con la presente si inviano le Osservazioni contro il Progetto di un impianto eolico codice

procedura ID_VIP/ID_MATTIM: 12691 denominato "PITIGLIANO" ubicato nei comuni di Pitigliano (GR)

ID: Codice procedura (ID_VIP/ID_MATTM): 12691

“Progetto di un impianto eolico denominato “Pitigliano” ubicato nei comuni di Pitigliano (GR) e Sorano (GR) costituito da 20 (venti) aerogeneratori di potenza nominale 7,0 MW per un totale di 140,0 MW con relative opere connesse ed infrastrutture indispensabili”

IMMAGINE n. 7 Mappa della intervisibilità degli impianti eolici elaborata dall'Associazione nazionale Amici della Terra. La mappa non è aggiornata comunque rende molo bene dell'enorme impatto visivo creato dal cumulo degli impianti.

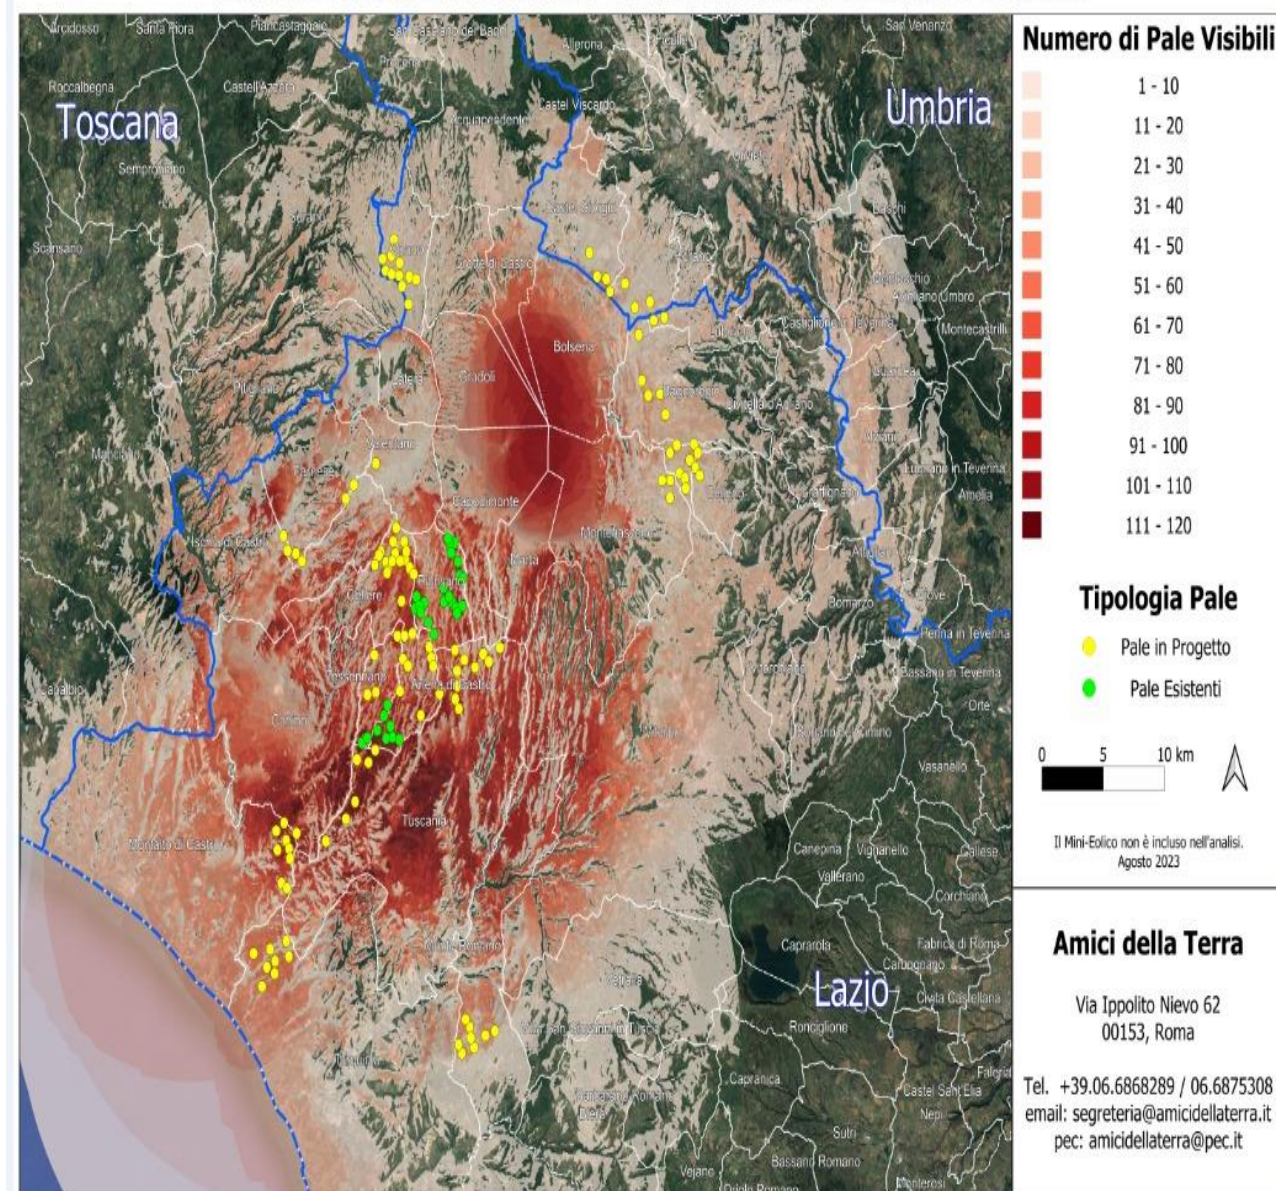
Se agli impianti eolici rappresentati qui sopra che non comprendono sia l'impianto eolico Pitigliano e le altre 14 pale del progetto eolico in verifica amministrativa sempre nel territorio di Pitigliano si aggiungono i migliaia di ettari (7000 fin'ora) di territorio occupato dagli impianti fotovoltaici e agrivoltaici e dalle altre tipologie appare chiaro il numero spropositato degli impianti FER nella bassa toscana e nella Tuscia.
